MINISTERIO DE VIVIENDA, CIUDAD Y TERRITORIO	FORMATO: ACTA	Versión: 7.0
	PROCESO: GESTION DOCUMENTAL	Fecha: 07/03/2023
		Código: GDC-F-01

ACTA No. 02

1. Presentación de los asistentes e introducción. Participantes de la entidad territorial y evaluadores del MVCT.
2. Reunión en el marco de la evaluación del proyecto “CONSTRUCCION DE SISTEMA NO CONVENCIONAL DE ABASTECIMIENTO DE AGUA PARA CONSUMO HUMANO EN LA COMUNIDAD INDÍGENA DE PUERTO VALENCIA DEL MUNICIPIO DE CARURU, DEPARTAMENTO DE VAUPÉS”

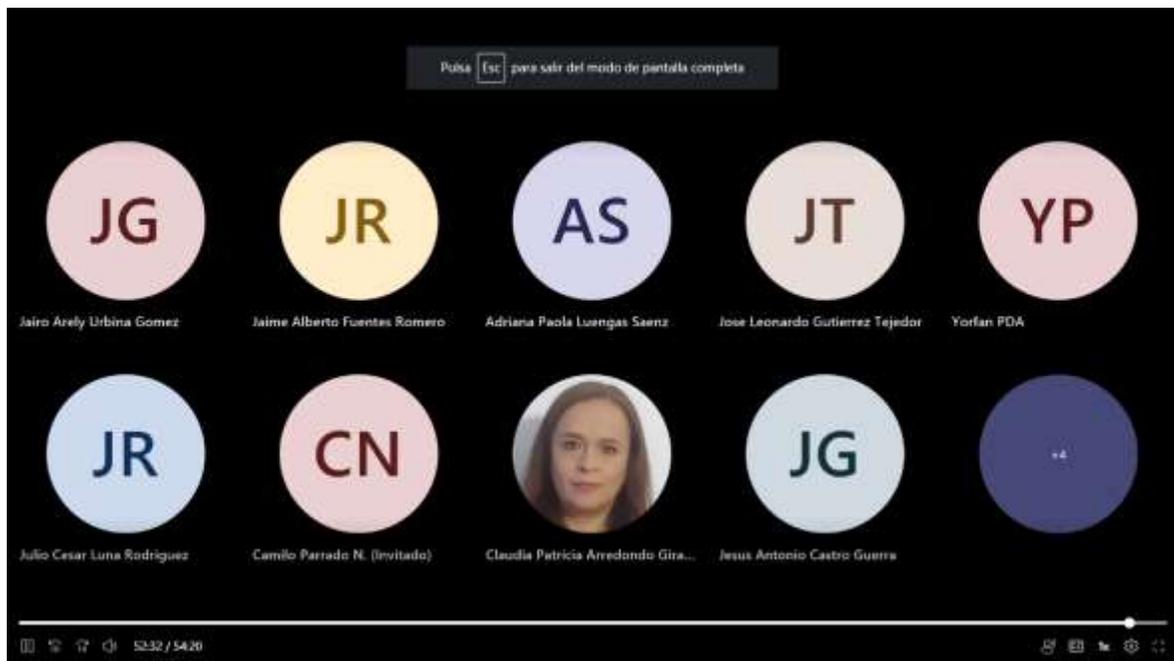
Indica que la comunidad tiene buenas costumbres de consumo del agua. El agua de los aljibes y nacimientos le resulta segura a la comunidad. En el PDA, se están estableciendo fichas del PDA para que sean aplicables a la comunidad. Se han tenido en cuenta variables de cambio climático. Se maneja una base de datos de la NASA de precipitaciones. Se plantea el tema de precipitaciones para ver el tamaño de las cubiertas. El sistema fotovoltaico, se cree que lo mejor es que vaya sobrecubierta, que es donde mejor se capturan los rayos UV. La idea es que se oriente la caseta en el sentido que pueda aprovechar los rayos. Durante toda el año, se espera, que los paneles no tengan sombras.

- El Ingeniero Camilo Parrado indica que se espera dar una seguridad a los paneles solares. Van a tratar de ser ubicados a un costado.
